福島第一原子力発電所 特定原子力施設に係る実施計画変更比較表（第Ⅰ章 2.4 特定原子力施設の今後のリスク低減対策）

福島第一原子力発電所 特定原子力施設に係る実施計画変更比較表（第II章 2.5 汚染水処理設備等）

変更前	変更後	変更理由
<p>2.5.3 添付資料 (中略) (現行記載なし)</p>	<p>2.5.3 添付資料 (中略) <u>添付資料-28 滞留水一時貯留設備について</u></p>	<p>滞留水一時貯留設備の設置に伴う設計内容を記載する添付資料の追加</p>

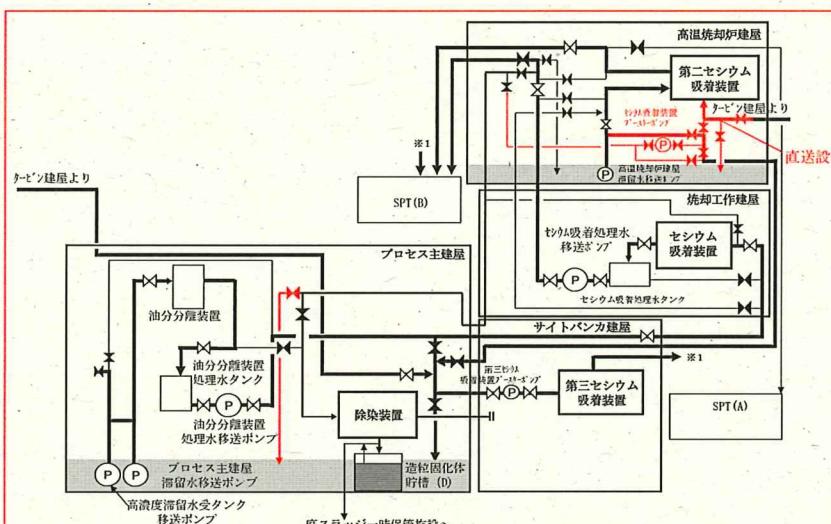
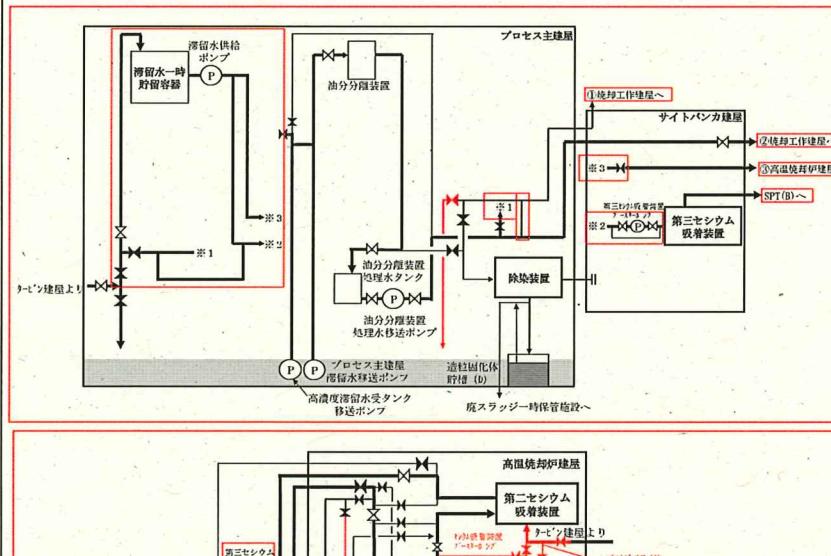
変更前	変更後	変更理由
<p>(b) 配置概要 図-1 汚染水処理設備等の全体概要図 (2/2)</p> <p>(中略)</p>	<p>(b) 配置概要 図-1 汚染水処理設備等の全体概要図 (2/2)</p> <p>(中略)</p>	<p>滞留水一時貯留設備の設置に伴う図の変更 記載の適正化</p>

図一 2 直送設備の範囲図（処理装置の系統構成図）

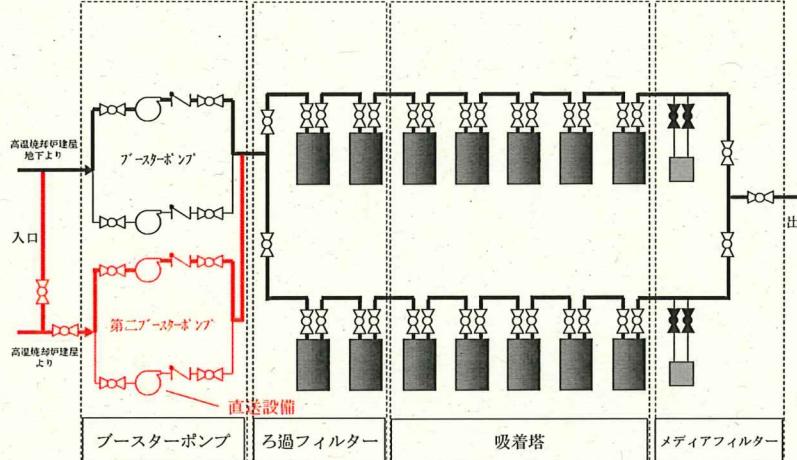
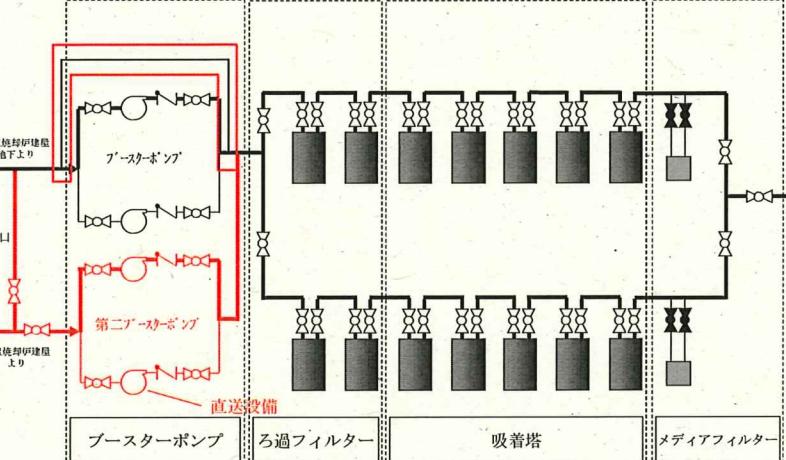
変更前	変更後	変更理由
<p>添付資料一 20 プロセス主建屋、高温焼却炉建屋の地下階を介さずに滞留水を処理装置へ移送する設備について (中略)</p> <p>別紙一 2 直送設備の範囲 (中略)</p>  <p>添付資料一 20 プロセス主建屋、高温焼却炉建屋の地下階を介さずに滞留水を処理装置へ移送する設備について (中略)</p> <p>別紙一 2 直送設備の範囲 (中略)</p> 	<p>添付資料一 20 プロセス主建屋、高温焼却炉建屋の地下階を介さずに滞留水を処理装置へ移送する設備について (中略)</p> <p>別紙一 2 直送設備の範囲 (中略)</p>	<p>滞留水一時貯留設備の設置に伴う図の変更</p>

変更前	変更後	変更理由
		<p>滞留水一時貯留設備の設置に伴う図の変更</p>

図-1 配管概略図 (5/5)

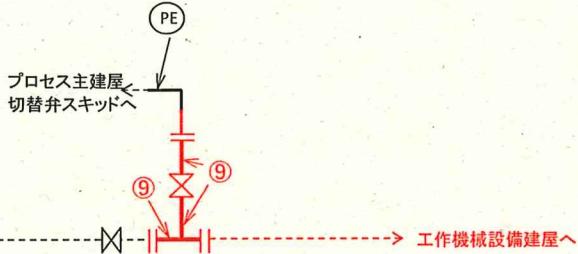
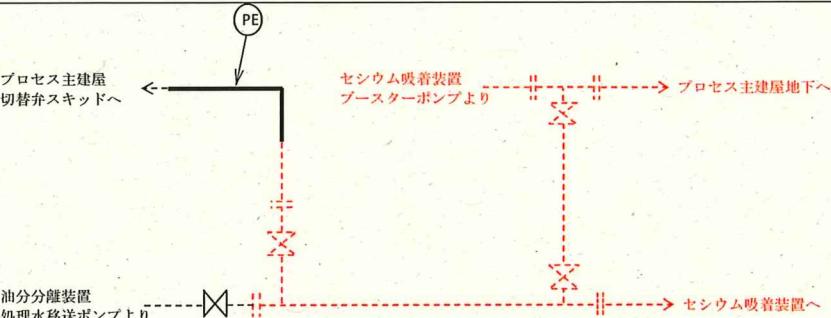
変更前	変更後	変更理由
 <p>PE プロセス主建屋 切替弁スキッドへ 油分分離装置 処理水移送ポンプより ⑨</p> <p>工作機械設備建屋へ</p>	 <p>PE プロセス主建屋 切替弁スキッドへ セシウム吸着装置 ブースターポンプより プロセス主建屋地下へ 油分分離装置 処理水移送ポンプより セシウム吸着装置へ</p>	<p>滞留水一時貯留設備の設置に伴う記載の変更</p>

図 2.2.2-2 敷地境界線上の最大実効線量評価地点

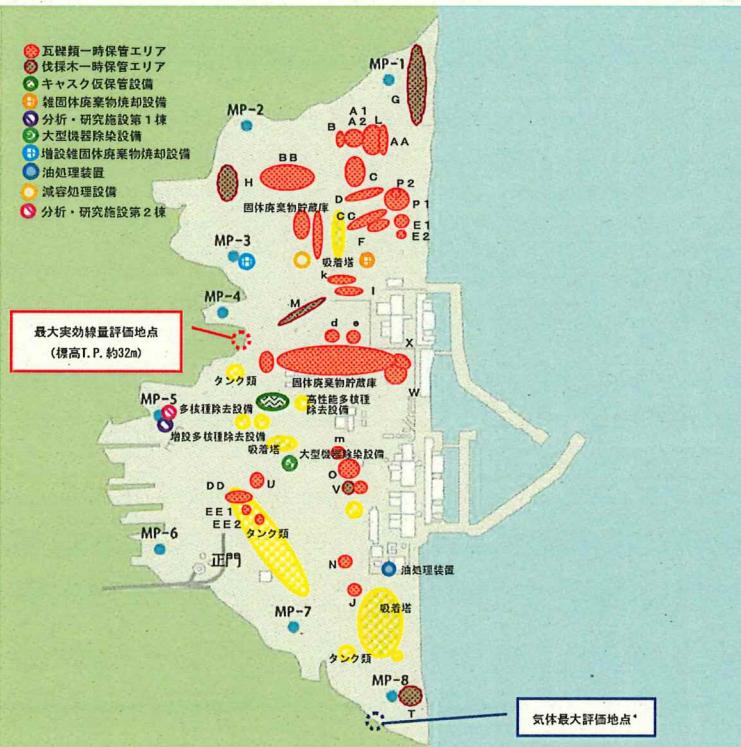
変更前	変更後	変更理由
<p>2.2.2.3 敷地境界における線量評価結果 (中略)</p>  <p>最大実効線量評価地点 (標高T.P. 約32m)</p> <p>気体最大評価地点*</p>	<p>2.2.2.3 敷地境界における線量評価結果 (中略)</p>  <p>最大実効線量評価地点 (標高T.P. 約32m)</p> <p>滞留水一時貯留設備</p> <p>気体最大評価地点*</p>	<p>滞留水一時貯留設備の設置に伴う記載の追加</p>
